改善箇所説明図

基準不適合発生箇所

交換後の過給器の銘板位置

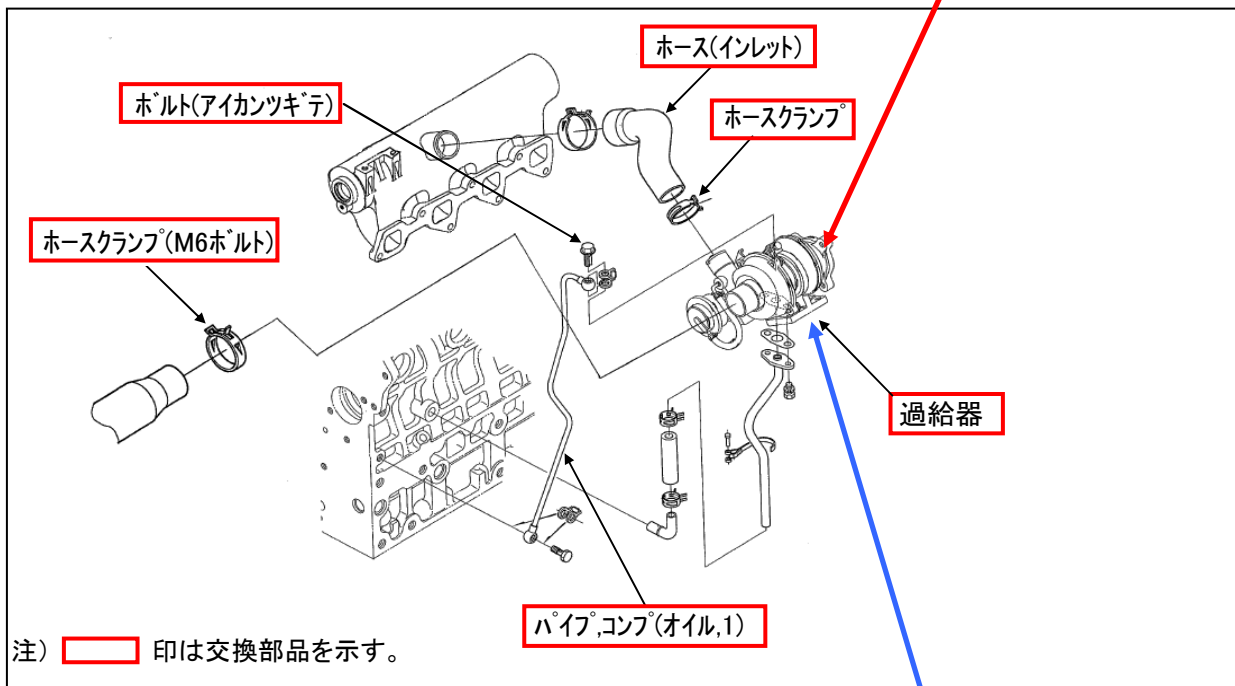
ディーゼルエンジンを搭載したトラクタの過給器に誤品を組付けたため、エンジンへの空気量が過剰になることがある。そのため、排出ガス中の窒素酸化物が増加し、排出ガス値が保安基準を超えるおそれがある。

全車両、過給器一式を正規品と交換する。

過給器の銘板の有無(交換後には下図の銘板あり)で識別できるため、特別な識別表示は行わない。
